Οπτικές διαφορές της τροχαλίας τάσης 531 0565 30

Κωδ. LuK-AS: 531 0565 30

INA 0011

Εικόνα 1: 531 0565 30 (παλαιά παραλλαγή)

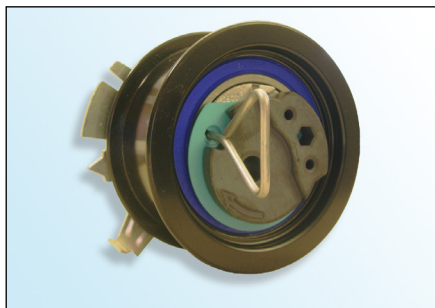
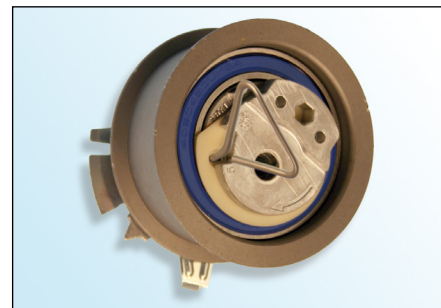
- έκκεντρο από πυρωσυσσωματωμένο μέταλλο
- επίστρωση επιφάνειας E-Coat (μαύρο)
- μπλε τσιμούχα

- έκκεντρο από χυτό αλουμίνιο
- Επίστρωση επιφάνειας ψευδαργύρου –φωσφόρου (ανοιχτό καφέ)
- καφέ ή μπλε τσιμούχα

Στα πλαίσια της σταθερά συνεχόμενης εξέλιξης των προϊόντων μας τροποποιήθηκε η τροχαλία τάσης **531 0565 30**.

Η „παλαιά παραλλαγή“ του τεντωτήρα υπάρχει ακόμα και μπορεί να χρησιμοποιηθεί και να τοποθετηθεί σύμφωνα με τα στοιχεία του κατασκευαστή του οχήματος!

Κατά την τοποθέτηση της „νέας παραλλαγής“ προσέξτε να μην υποστεί ζημιά η επίστρωση επιφάνειας της τροχαλίας τάσης!
